改善箇所説明図

(2007-2009年式 FRR34, FSR34, FTR34, FTS34, GSR34, FVR34, FVZ34 ベッド付き仕様)

FRR34, FSR34, FTR34, FTS34, GSR34, FVZ34 左側面視

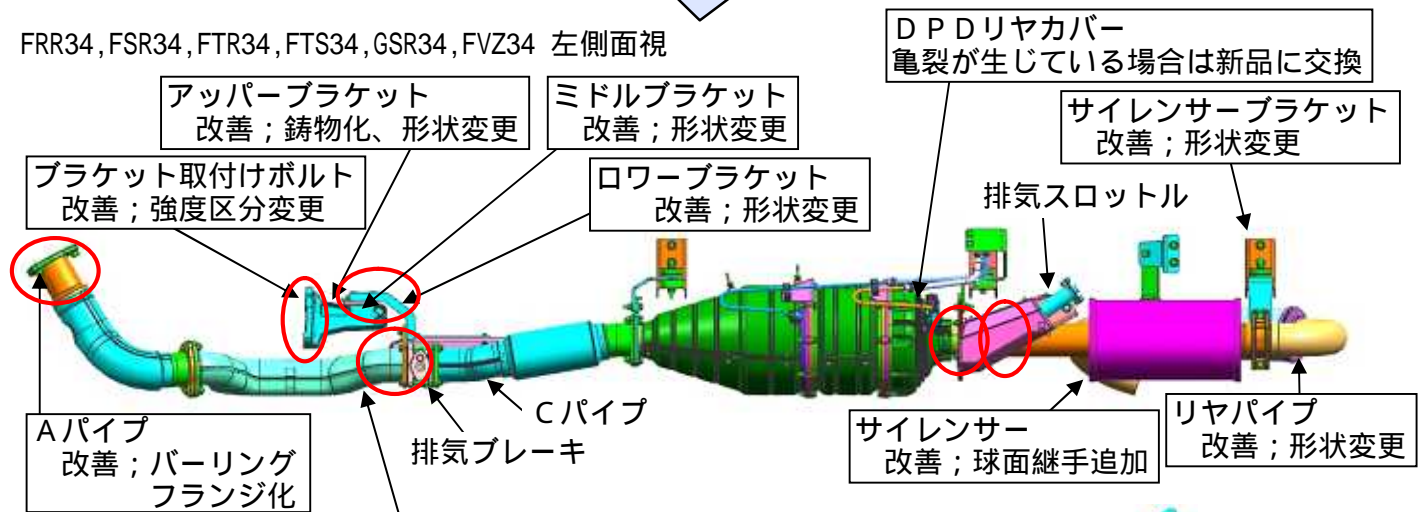
印 基準不適合発生箇所

中型トラックにおいて、排気管の構造が不適切なため、エンジン回転による共振、および冷熱の繰り返しにより排気管に過大な入力が発生し、排気管、排気管ブラケット、クランプ等に亀裂が生じることがある。そのため、そのままの状態で使用を続けると、最悪の場合、騒音が増大するおそれがある。

全車両、排気管、排気管ブラケット、クランプを対策品に交換する。尚、対策部品の準備に時間を要し、車両型式毎に不具合発生箇所が異なるため、不具合件数の多いものから恒久対策を行う。

暫定対策; 排気管周辺より異音が発生している等、異常を感じた場合には点検を行い、不具合部位に亀裂が確認された場合は、新品に交換または修理を行う。
